DETERMINAZIONE DEL DIRIGENTE SERVIZIO VIA/VINCA 7 ottobre 2024, n. 547

[ID VIP 10631] - Parco eolico denominato "CAMMARATA", costituito da n° 36 aerogeneratori, di potenza nominale pari a 7,2 MW, per una potenza complessiva pari a 259,2 MW, da realizzare nei territori comunali di Torremaggiore (FG), San Paolo di Civitate (FG), Castelnuovo della Daunia (FG) e Casalvecchio di Puglia (FG), tutti in Provincia di Foggia, con opere di connessione alla RTN ricadenti anche nel territorio comunale di Rotello (CB).

Istanza per il rilascio del Provvedimento di VIA all'interno del P.U.A. ex art. 27 del D.lgs. n. 152/2006 e ss.mm.ii.

SCHEMA ISTRUTTORIA VALUTAZIONE DI IMPATTO AMBIENTALE

Figura 03: Area su ortofoto del parco eolico con aerogeneratori con indicazione del buffer di 3 Km e vincoli delle componenti

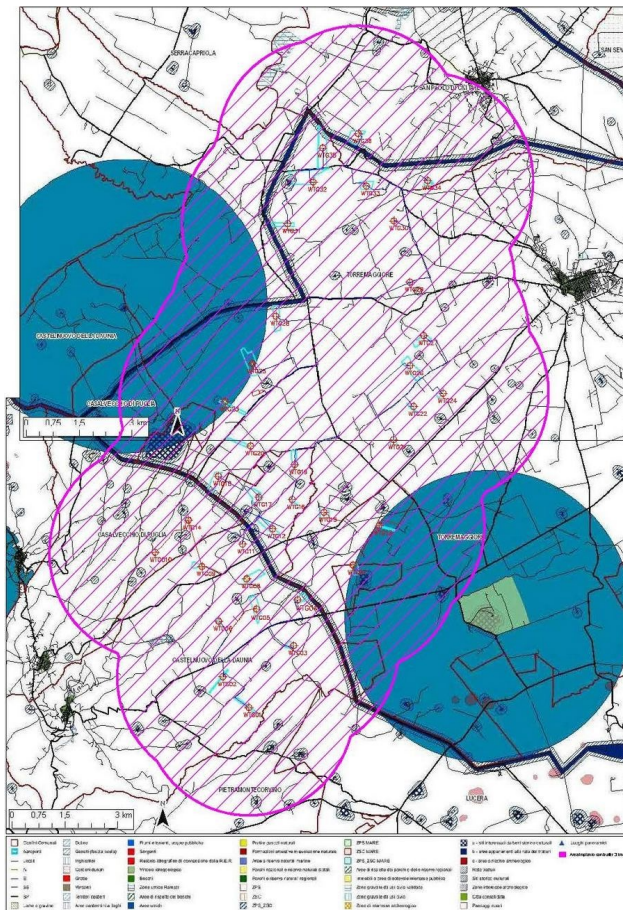
Siti interessati da beni storico culturali: Segnalazioni Architettoniche: sono presenti **n° 69 segnalazioni architettoniche** per la presenza di masserie nell'area di buffer. (Fig. 03)

Figura 04: Area del parco eolico con aerogeneratori con indicazione del buffer di 3 Km e area proposta a vincolo denominata "TIATI - TEANUM APULIM - CIVITATE e BASSA VALLE DEL FORTORE"

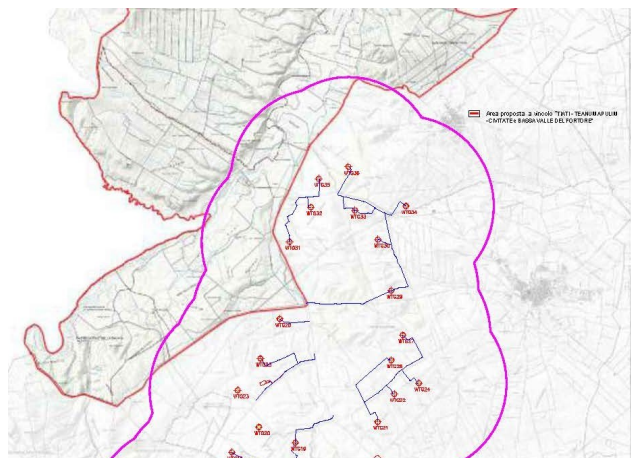
Inoltre, in data 25/01/2024 il Ministero della Cultura ufficio Soprintendenza Archeologia, Belle Arti e Paesaggio per le province di BAT e Foggia ha pubblicato l'avvio del procedimento per la dichiarazione di notevole interesse pubblico del sito "TIATI - TEANUM APULIM - CIVITATE e BASSA VALLE DEL FORTORE. Tale area oggetto di esame ricade nel buffer dei 3 km dell'area di impianto (Fig.04).

- ♦ in data 25/01/2024 il Ministero della Cultura ufficio Soprintendenza Archeologia, Belle Arti e Paesaggio per le province di BAT e Foggia ha pubblicato l'avvio del procedimento per la dichiarazione di notevole interesse pubblico del sito "TIATI - TEANUM APULIM - CIVITATE e BASSA VALLE DEL FORTORE. Tale area oggetto di esame ricade nel buffer dei 3 km dell'area di impianto (Fig.04).

Figura 05: Area interessata dall'impianto su cartografia PPTR con i vincoli delle componenti Geomorfologiche, Idrogeologiche, Botanico Vegetazionali, Componenti delle Aree protette

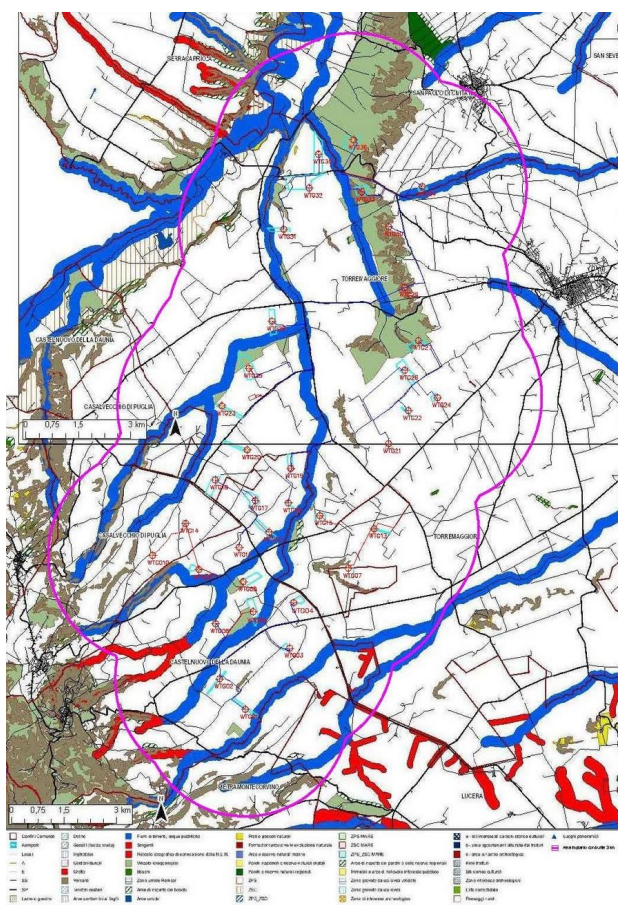
Dall'analisi della cartografia del PPTR l'area degli aerogeneratori ricade nel vincolo Idrogeologico per quanto riguarda le torri WTG27-29-33-36. (Fig.05)

Figura 07: Cartografia delle aree non idonee dal PUTT/p con indicazione dell'area dell'impianto, del cavidotto e della SE

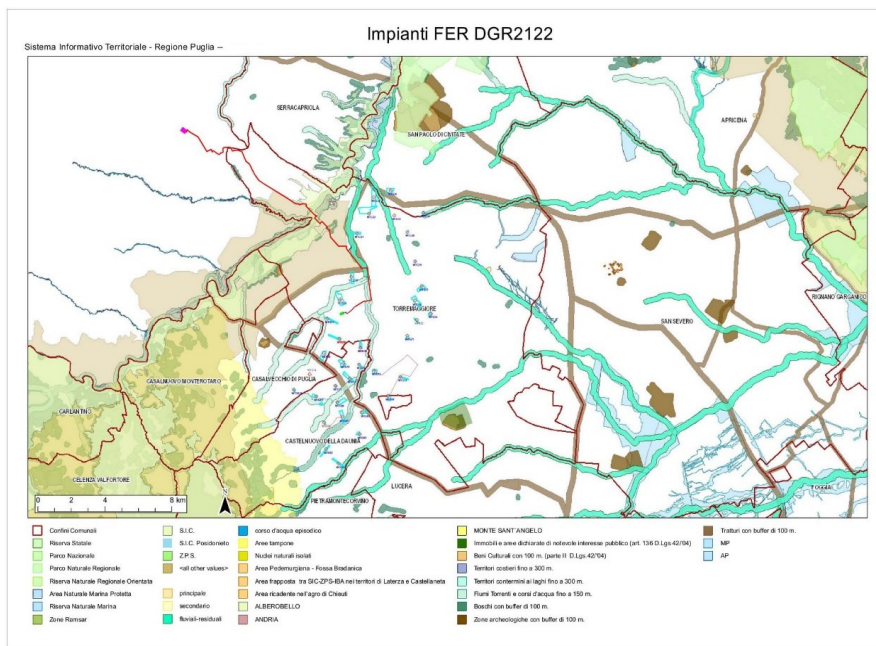
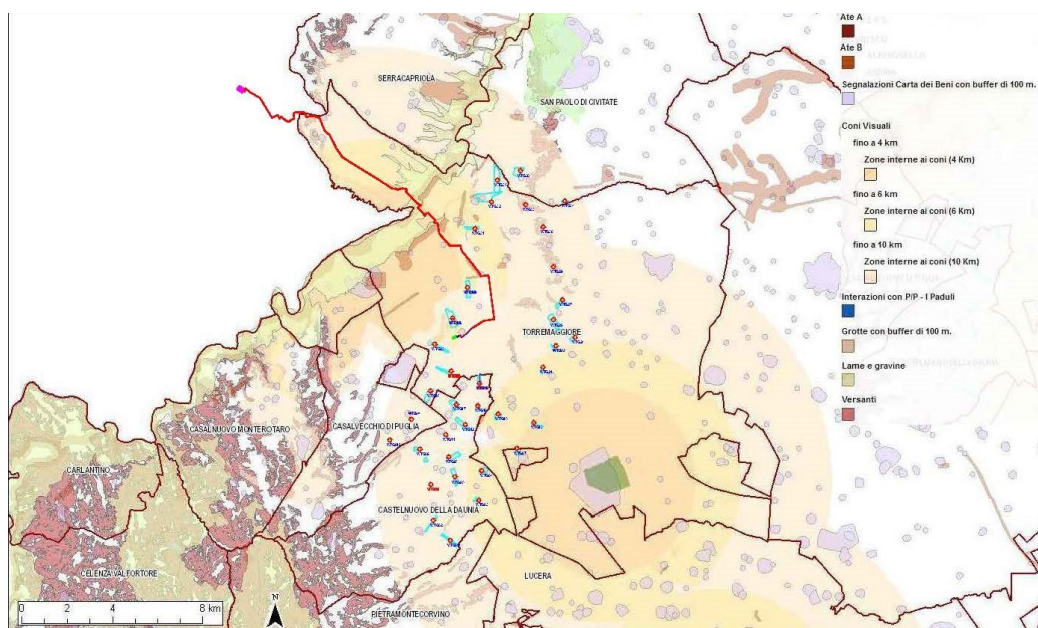
Dall'esame della cartografia si evince che gli aerogeneratori **ricadono tra le aree non idonee** in particolare ricadono nel vincolo del PUTT/p con i coni visuali di:

- Coni Visuali dei 4, 6, 10 km del bene "RUDERI DI CASTEL FIORENTINO" Cod. ARK0644 Vincolo Architettonico diretto – Decreto N° 15-02-1979, 10-07-1987;
- Coni Visuali dei 6, 10 km del bene CASTELLO DI DRAGONARA, Cod. ARK0607, Vincolo Architettonico diretto – Decreto 11-11-1986 Istituito ai sensi della L. 1089;

Figura 08: Cartografia delle aree non idonee ZPS e SIC con indicazione dell'area dell'impianto con aerog., cavidotto e stazione utente

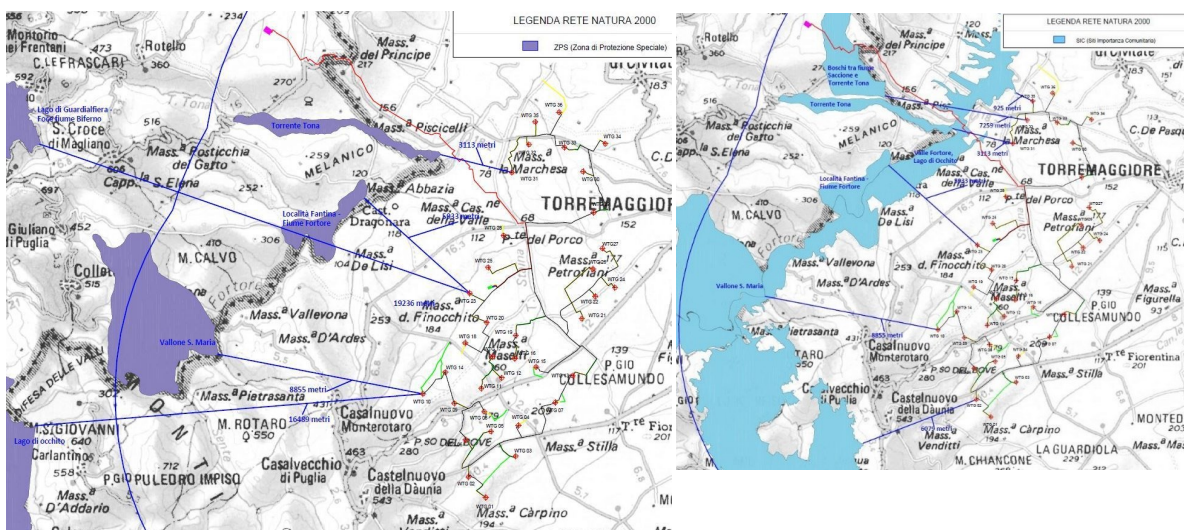
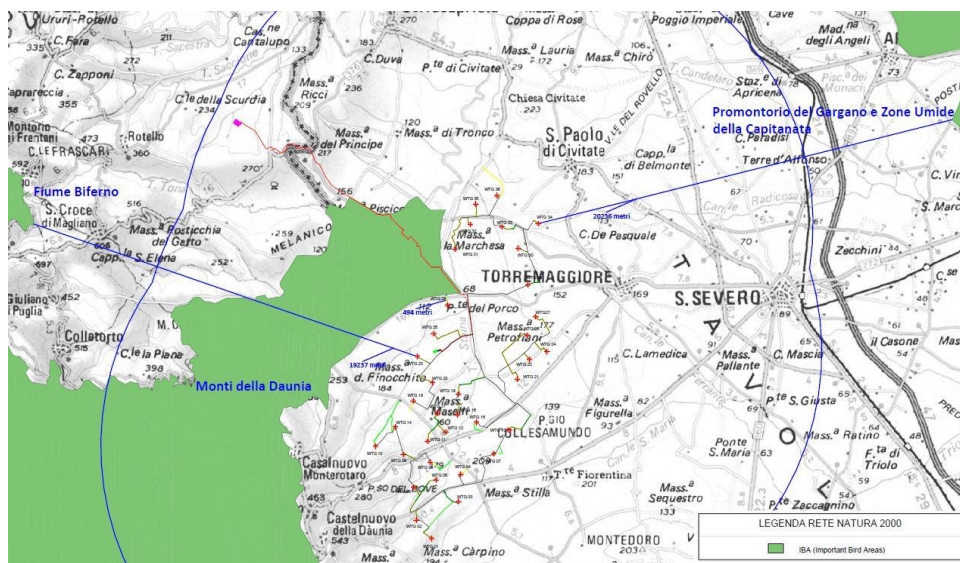
Per quanto riguarda la presenza di Aree Protette Nazionali-Regionali e aree SIC o ZPS ovvero di aree comprese nella rete Natura 2000, si riporta di seguito un elenco con le relative distanze dall'area di intervento in oggetto (Fig.08 - Fig.09):

- **SIC “Valle Fortore, Lago di Occhito” (IT9110002)**: il punto più vicino, aerogeneratore **WTG32**, dista 731m e meno di 900 m da **WTG35** e meno di 3 km da **WTG36**, **WTG32**, **WTG31** e **WTG33**;

- **IBA126 “Monti della Daunia” (IT9140008)**: il punto più vicino, aerogeneratore WTG28 dista 490 m, il WTG31 dista 700 m, il WTG32 dista 1.3 km, il WTG35 dista 1.45 km;

Si conclude dall'esame della cartografia che gli aerogeneratori **WTG35** risulta quello più vicino alla zona SIC (IT9110002) con distanza di 925 m, che l'aerogeneratore WTG31 dista soli 675 m e il WTG28 dista soli 494 m dal vincolo IBA 126 e che l'aerogeneratore WTG35 dista soli 925 m dalla zona SIC/ZPS IT7222265).

Figura 10: Carta della rete della Biodiversità REB (a sx) e carta della Rete Ecologica Polivalente REP con indicazione dell'area dell'impianto con aerog., cavidotto e stazione utente

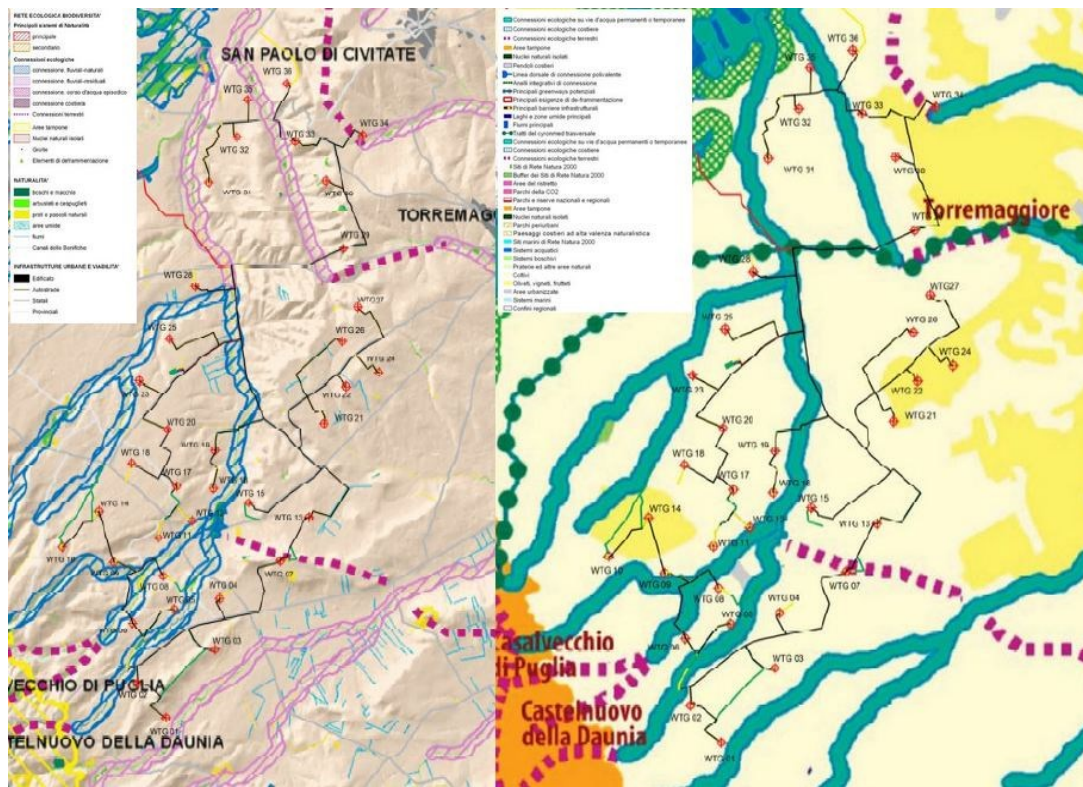
Dall'esame della cartografia della rete Ecologica per la Biodiversità (REB) e della Rete Ecologica Polivalente (REP) si evince che alcuni aerogeneratori sono molto prossimi o ricadono nelle aree di connessioni ecologiche quali la WTG35, WTG33, WTG12, WTG 09, WTG06, WTG05, WTG02. (Fig. 10)

Figura 11: Area dell'impianto con indicazione delle aree con altri impianti FER e relative interferenze

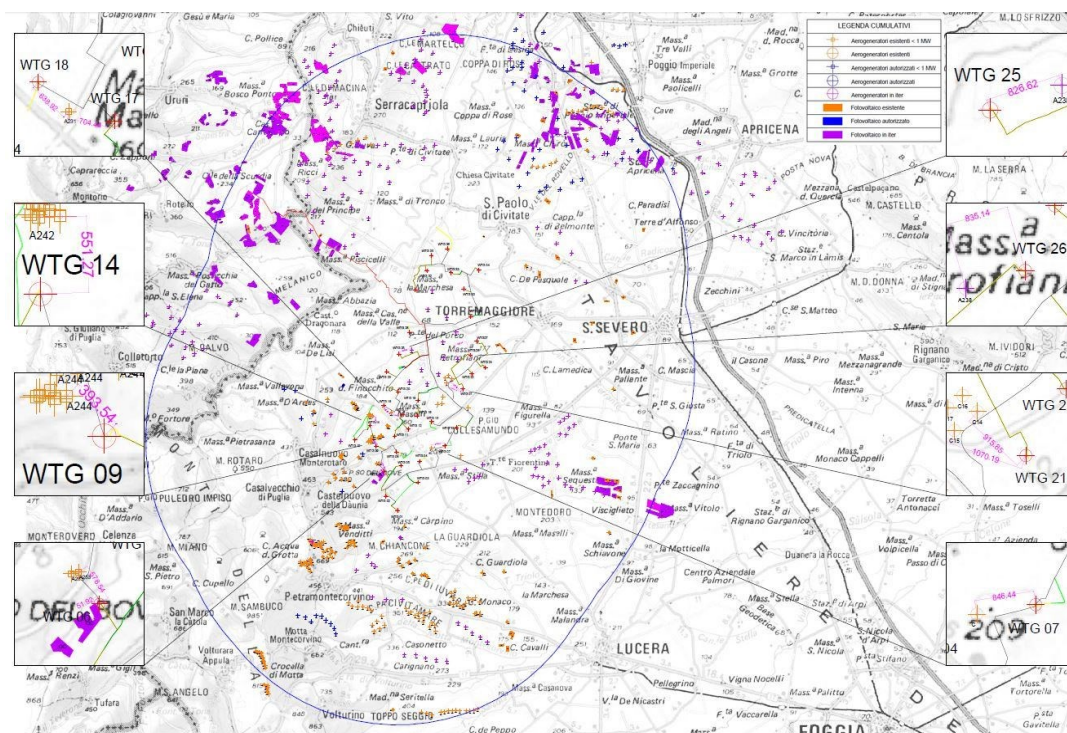
Dall'analisi della cartografia (Fig.11) risultano alcuni aerogeneratori nelle immediate vicinanze degli aerogeneratori in progetto quali:

- WTG06 distante 578,54 m rispetto ai minieolici di piccola taglia < 1,00 MW identificati con il codice A253 esistente;
- WTG07 distante 846,44 m rispetto ai minieolici di piccola taglia < 1,00 MW esistente;
- WTG07 distante 393,54 m rispetto ai minieolici di piccola taglia < 1,00 MW identificati con il codice A244 esistente;
- WTG14 distante 551,27 m rispetto ai minieolici di piccola taglia < 1,00 MW identificati con il codice A242 esistente;
- WTG18 distante 638,92 m rispetto ai minieolici di piccola taglia < 1,00 MW identificati con il codice A231 esistente;
- WTG25 distante 826,62 m rispetto ad un imp. Eolico identificati con il codice A238 (pratica in ITER);
- WTG26 distante 835,14 m rispetto ad un imp. Eolico identificati con il codice A238 (pratica in ITER);

Figura 12: Evoluzione della zona d'ombra e alcuni corpi ricettori

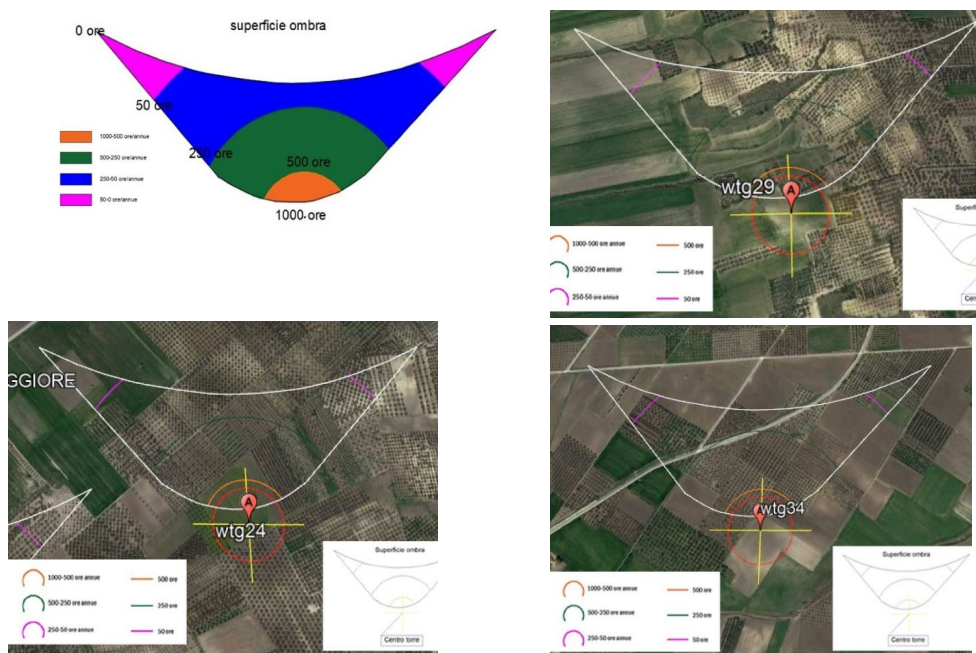
- WTG4 <100 ORE su SP8;
- WTG18 e WTG22 <50 ORE dalla SP15;
- WTG14 30-200 ORE su strada comunale;
- WTG15 200 ORE su strada vicinale;
- WTG34 250 ORE su strada vicinale;

Dall'analisi dei risultati e della cartografia allegata si evince che risultano penalizzati degli appezzamenti di terra coltivati con uliveti che rientrano nel range di 500/250 ore all'anno.

Figura13: Carta della visibilità dell’impianto con indicazione degli aerogeneratori

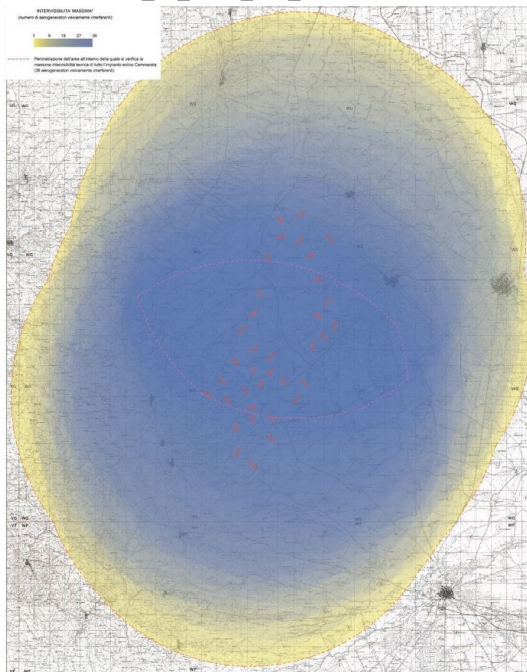
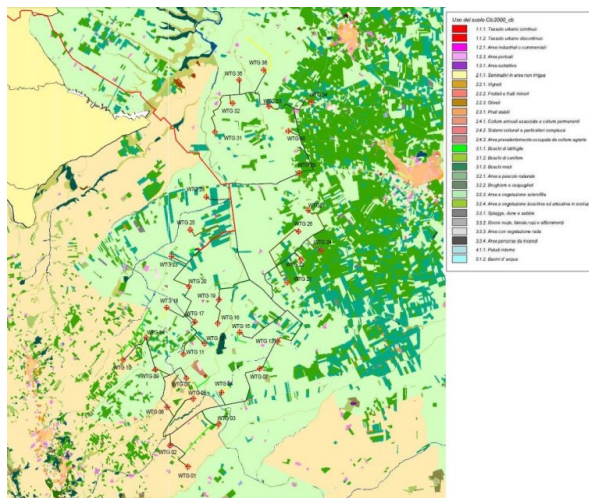
Dalla carta si evince che i centri urbani di Casalvecchio di Puglia distante a 4045 metri, Casalnuovo della Daunia distante 4228 metri, Casalnuovo di Monterotaro distante 3600 m, Torremaggiore distante a 4052 metri, di San Paolo di Civitate distante 2792 metri rientrano indicativamente nell’intervisibilità dei 18-27 aerogeneratori visibili.
